平成 20 年 10 月 22 日
四国電力株式会社

技術専門部会 (H20.5.2) における
「伊方発電所の耐震安全性評価に関わる中間報告」に関するコメント回答

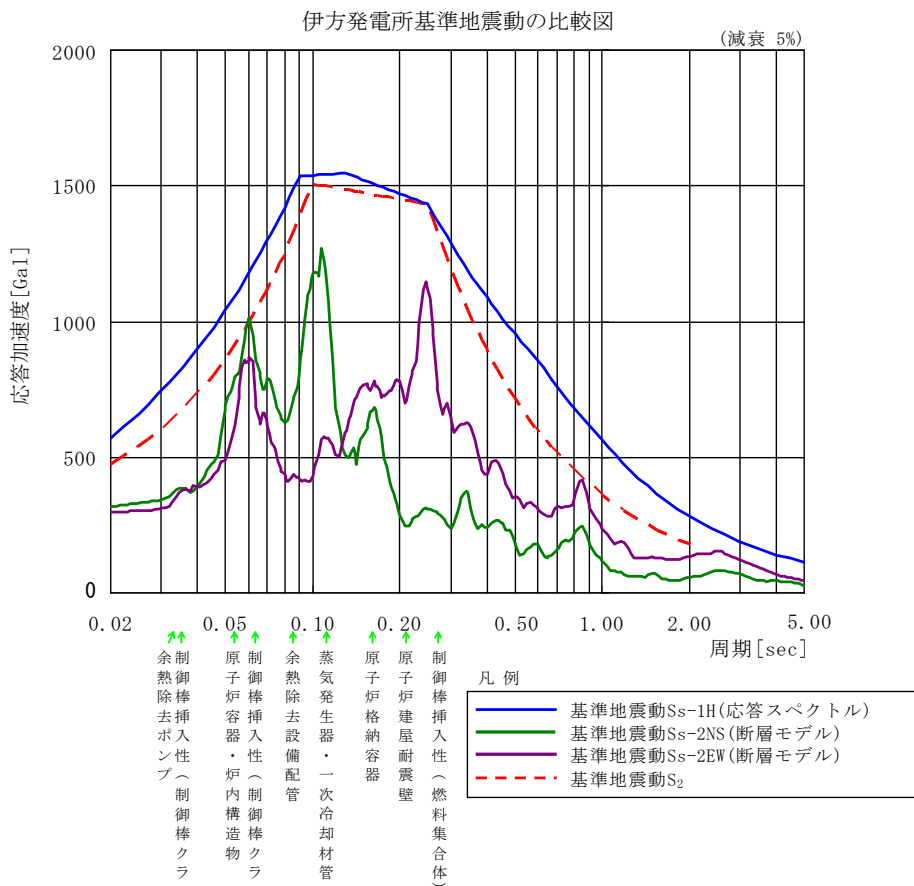
②周期 0.5 秒付近から長周期側で加速度が急激に小さくなっているが、長周期の施設はないのか
(岡村委員)

A②.

伊方発電所の主要設備については、固有周期が 0.5 秒を超えるような長周期の施設はありません。
(中間報告における評価対象機器（伊方 3 号機）の固有周期を下表に示します。)

今回の応答スペクトル法に基づく地震動評価は、この手法を用いて行ったものであり、観測記録に基づいた地震動評価と考えることもできません。したがって、周期 0.5 秒以上の長周期側で加速度が急激に小さくなるのは、地震動の一般的な特性を反映したものと考えます。

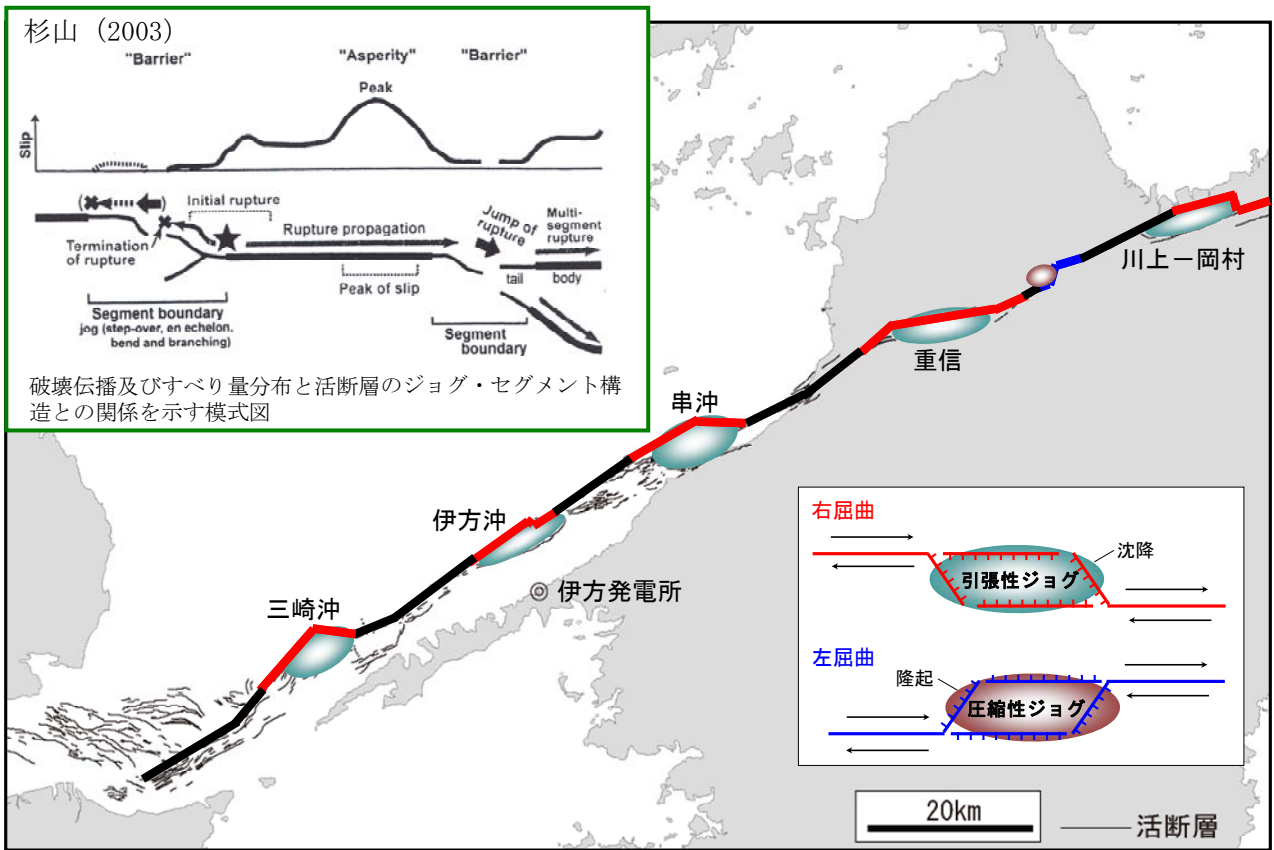
③アスペリティの位置の根拠は（森委員）

アスペリティはジョグとジョグの間に位置すると考えられており、敷地前面海域の断層群には、発電所最寄りの地点にジョグ（分岐、約1 kmの右屈曲）が認められます¹⁾²⁾ので、基本モデルの策定に当たっては、その両側にアスペリティを配置しています。

発電所最寄りのジョグの右屈曲量は約1 kmであり、重信の約4 km、串沖の約3 km、三崎沖の約4 kmに比べて小さいので、同ジョグでセグメント区分することもあり得るが、地震動評価上のセグメント区分に際しては、3号炉申請時から長さ46 kmの断層群を一連と評価してきた経緯も踏まえ、敷地前面海域の断層群を42 kmと評価しました。これは、同ジョグで区分したモデルよりも地震動評価上厳しいものであり、アスペリティの配置に際しては同ジョグの位置を考慮しております。

長周期信頼限界周期に関する概念図

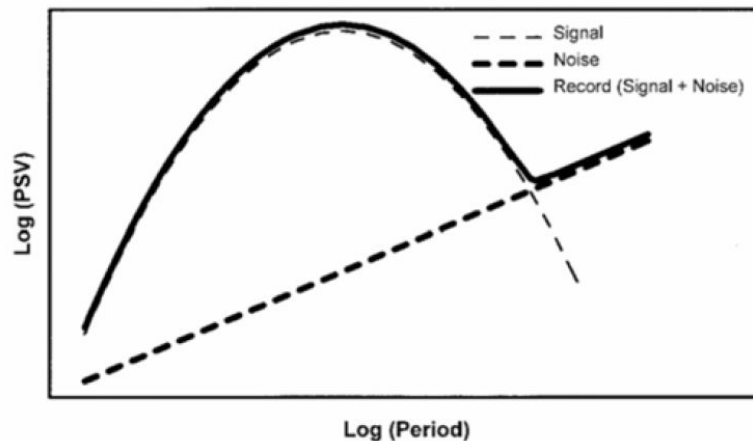
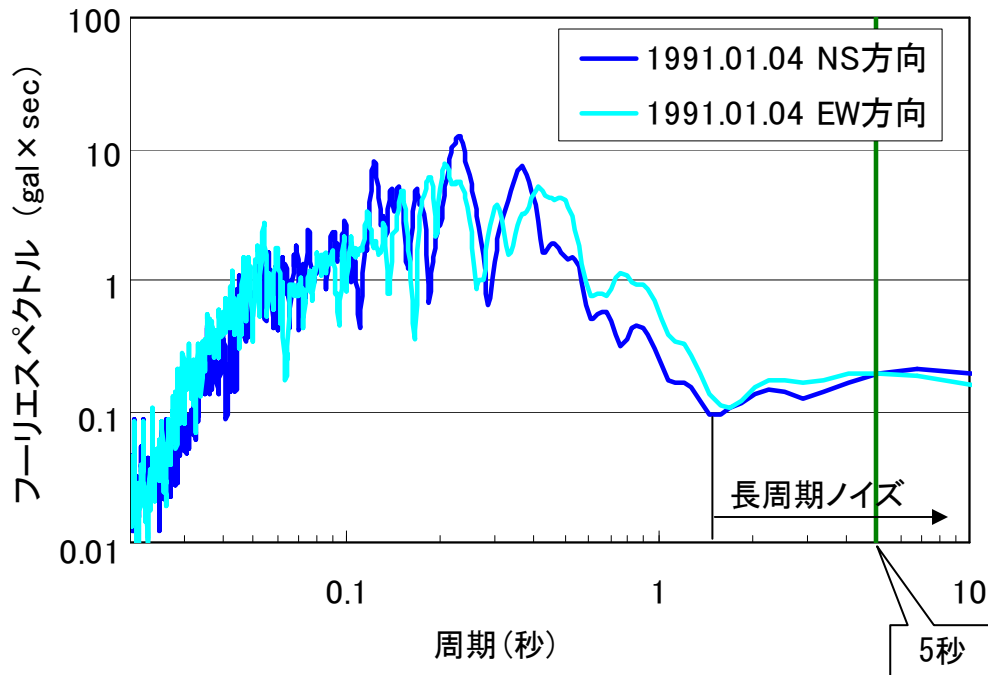
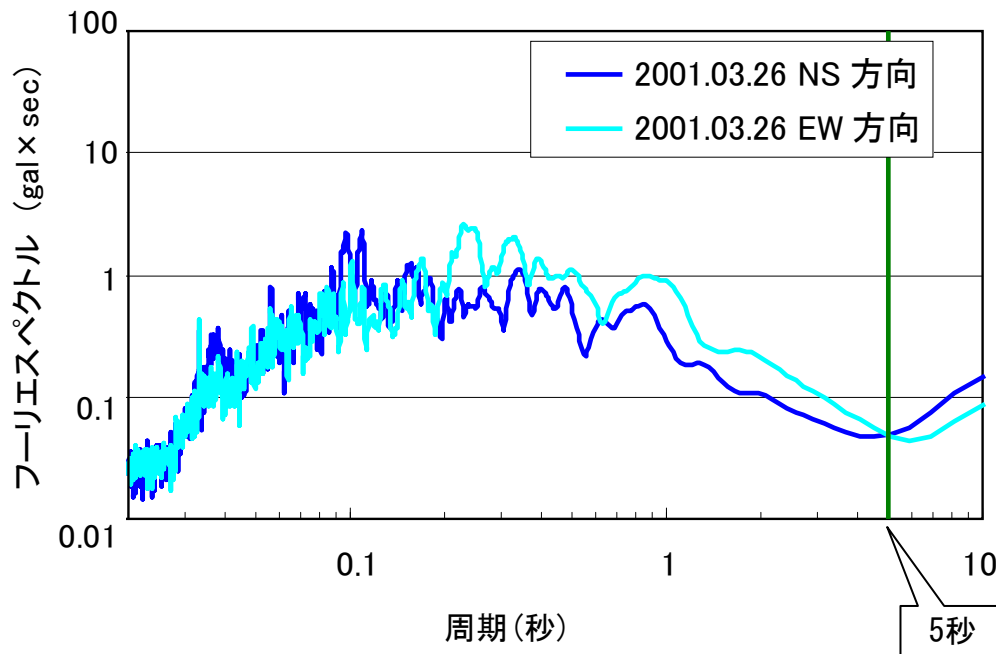
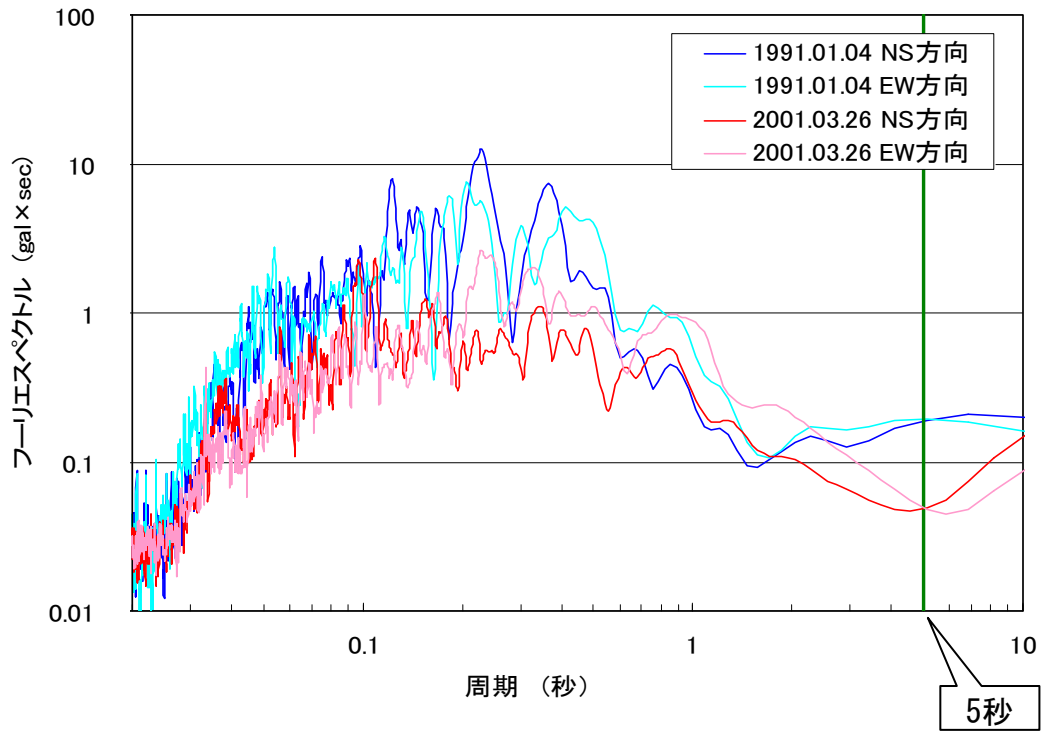
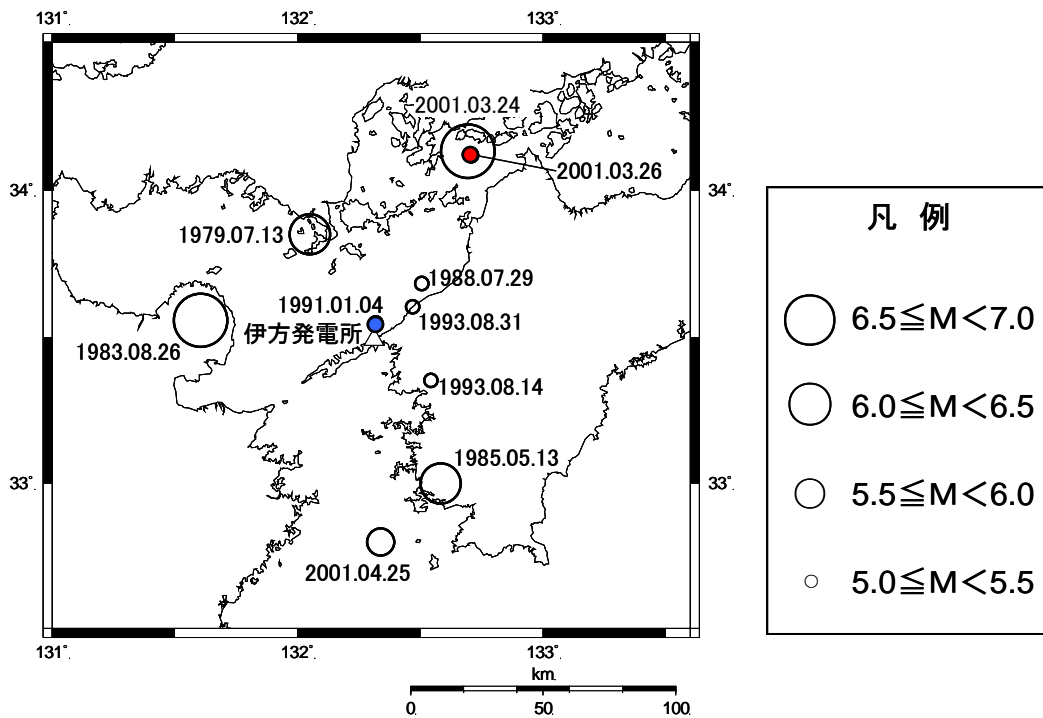
⑥種地震には、伊方に近い1991年の地震を用いるべきでは（森委員）

A⑥.

旧耐震指針においては、基準地震動のスペクトルは周期2秒まで設定していましたが、新耐震指針においては、周期5秒まで設定することとなりました。

これに従い、長周期信頼限界が周期5秒まで確保できる記録という観点で要素地震の選定を行った結果、1991年の地震は周期2秒以上に長周期ノイズが見られるのに対し、2001年の地震は周期5秒程度まで確保できますので、要素地震として2001年の地震を採用したものです。

なお、一般的に、観測記録の擬似速度応答スペクトルは、長周期側では変位スペクトルが一定となることから、ノイズフリーの記録であれば、周期（ T ）に対して $1/T$ の傾斜で減少するはず（下図 Signal）。しかし、ノイズの擬似速度応答スペクトルは周期とともにほぼ周期に比例して増大し（下図 Noise）、ある周期以上ではノイズが信号を上回ってしまいます。この交叉点の周期を長周期信頼限界周期と呼びます。

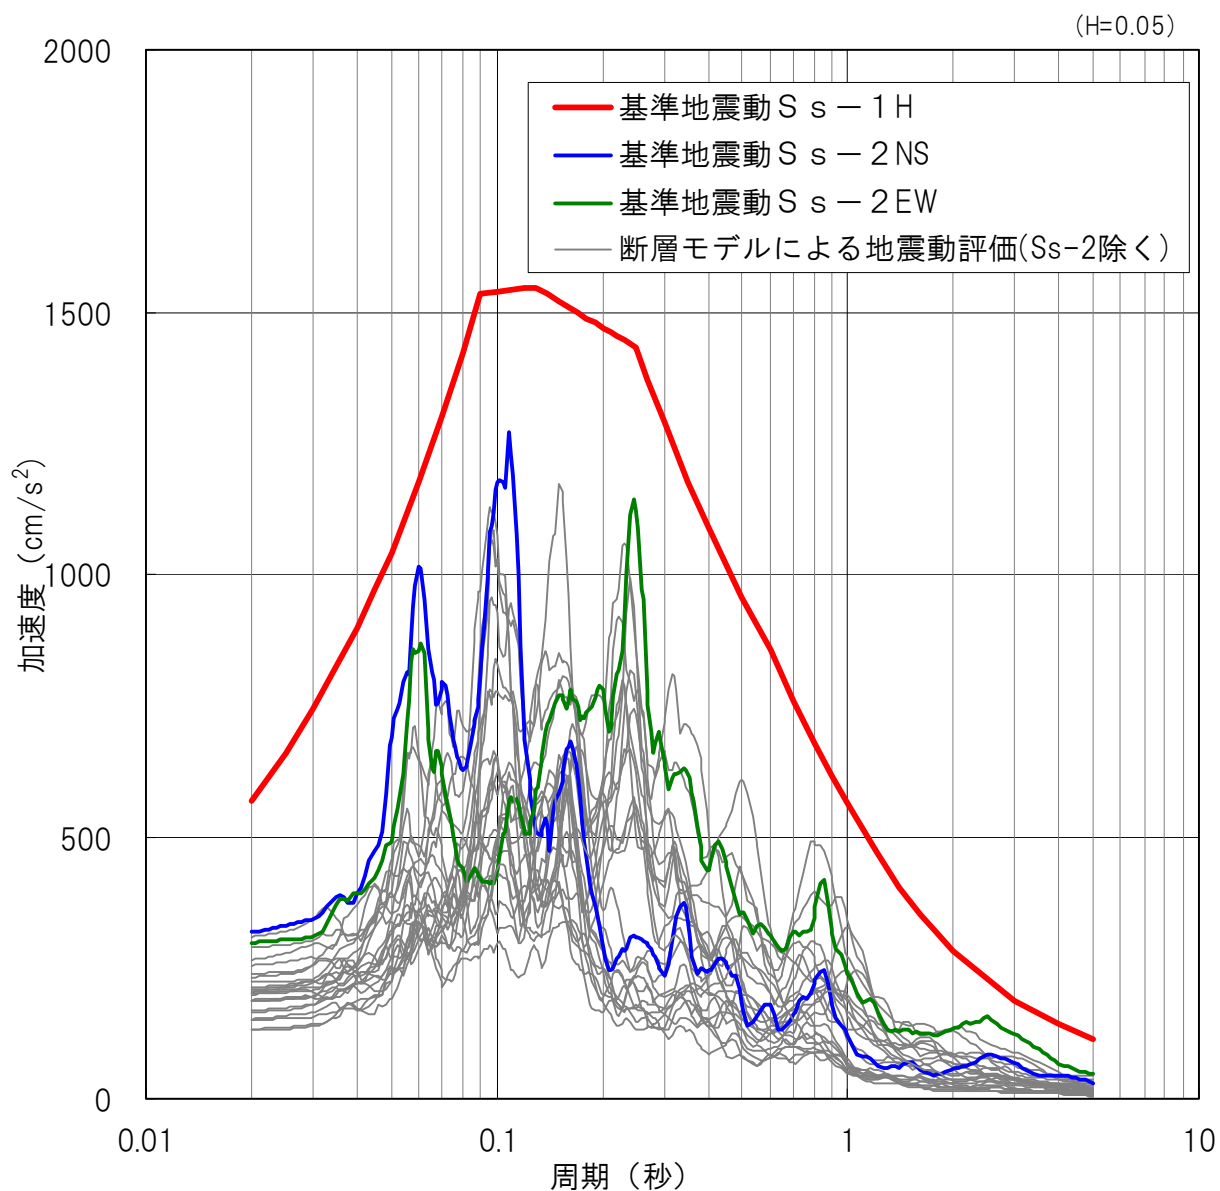
⑪補強工事はどんな考え方で実施しているのか（藤川委員）

当社では、耐震性向上工事の検討に際しては、既往評価における設備の耐震裕度、耐震に関する種々の知見および工事の実現性（工事の容易さ、他の工事との錯綜回避）を考慮し、対象箇所の選定を行っています。

これまで耐震性向上工事を実施した機器としては、新耐震指針では耐震重要度分類がAクラスからSクラスに格上げとなったものについて、設計上考慮すべき地震力が増大し、耐震裕度が少なくなることから、耐震安全性に関する信頼性を一層向上させる観点から、設計上の余裕を2割～3割程度上げ、十分な耐震裕度を確保できるよう工事設計を行うとともに、現場での施工性等も考慮して耐震性向上工事を行ったものがあります。

これら耐震性向上工事を実施した機器についても、今後、基準地震動 S_s で耐震安全性評価（耐震バックチェック）を行い、耐震裕度を確認することとしています。

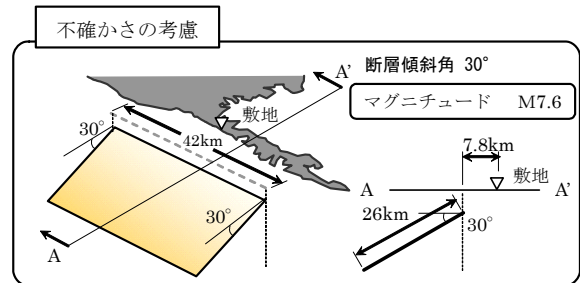
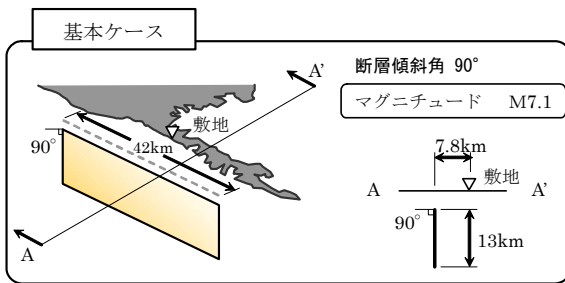
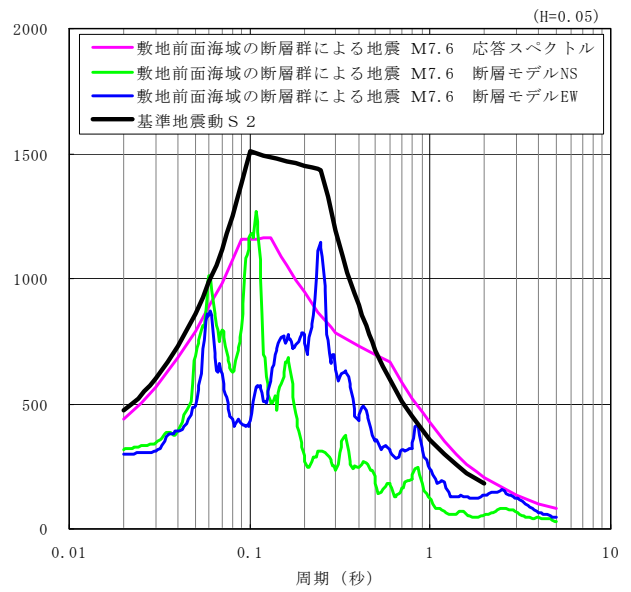
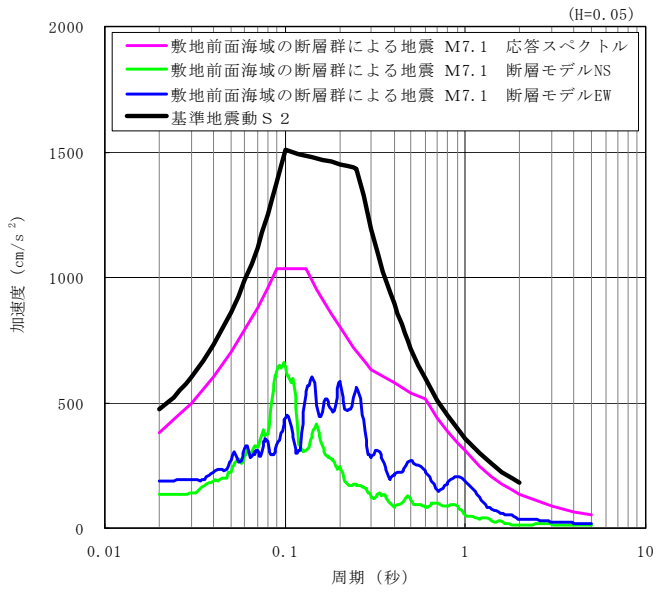
⑭新たな断層はないのに、モデルやパラメータによって評価結果が変わっており、適切な説明が必要
(藤川委員)

るように断層モデルを用いた評価の方がより適切ではありますが、新耐震指針の規定に基づき
応答スペクトルに基づく地震動評価も実施しました。(図－1 参照)

敷地前面海域の断層群(中央構造線断層帯)による地震規模の設定に際しては、基本的には鉛直な面と考えられる断層面を傾斜させ地震規模を大きくするなど、評価条件に不確かさを考慮して地震動評価も行いました。

その結果、一部、主要周期帯以外の長周期側で基準地震動 S_2 を上回る結果となりました。

基準地震動 S_s は、上記のように不確かさを考慮して策定した「敷地ごとに震源を特定して策定する地震動」と、最新の知見に基づき策定した「震源を特定せず策定する地震動」、さらには、旧耐震指針に基づく基準地震動 S_2 (最大加速度: 473ガル) も包絡するように設定したところ、最大加速度は570ガルとなったものです。
